# PROTEST SPOŁECZNY PRZECIWKO

Budowie chlewni tuczu trzody chlewnej wraz z infrastrukturą niezbędną do  
prawidłowego funkcjonowania na działce o nr ewid. gr. 75 obręb  
Cieszkowo-Kolonia, gmina Baboszewo, powiat płoński, województwo mazowieckie

# Pytania i uwagi do raportu

## O ODDZIAŁYWANIU PRZEDSIĘWZIĘCIA NA ŚRODOWISKO

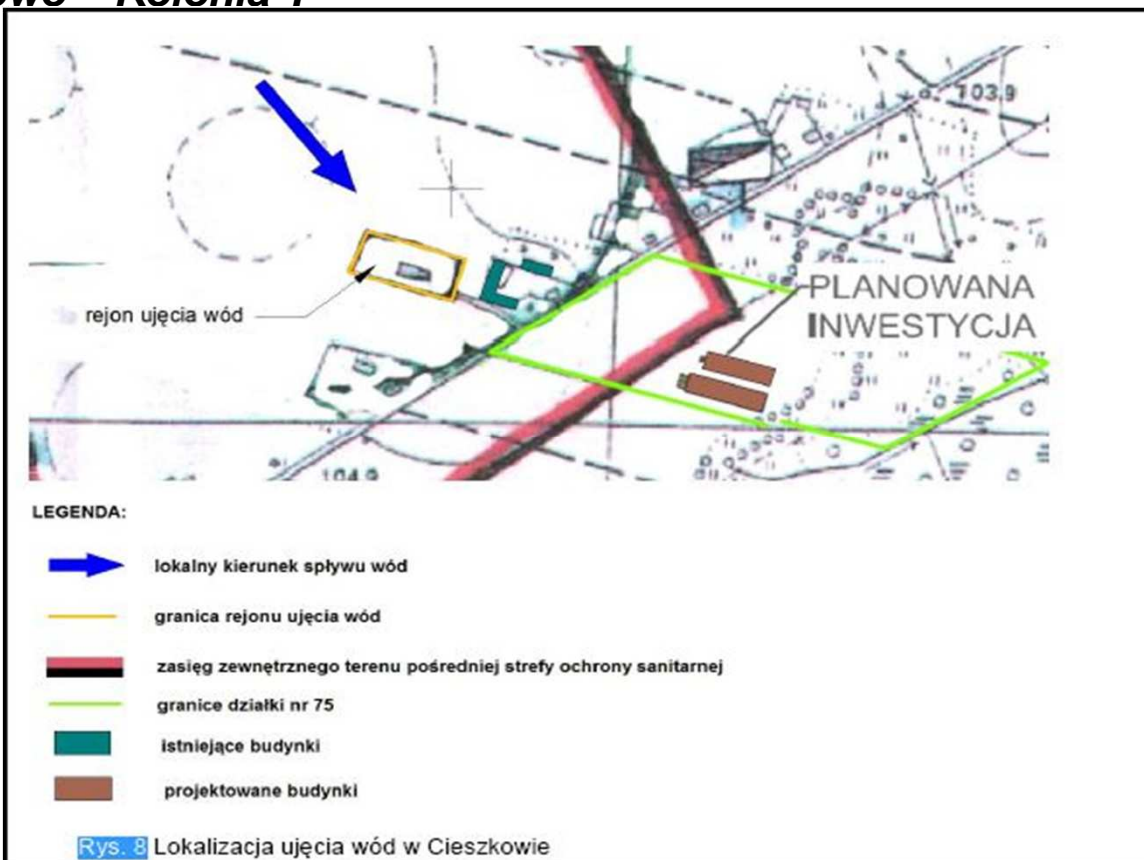
## Pytania dotyczące opisu przewidywanych oddziaływań inwestycji (środowisko gruntowo – wodne)

- Strefy ochronne określono w latach 60, kiedy planowano budowę ujęcia. Na początku lat 70 przeprowadzono melioracje większości terenów wokół tego ujęcia.
- Oto przykład sposobu argumentacji autorów raportu: **„W zasobach katastru wodnego RZGW w Warszawie nie ma informacji o strefie ochrony pośredniej dla ujęć wód w okolicy miejscowości Cieszkowo – Kolonia”.**
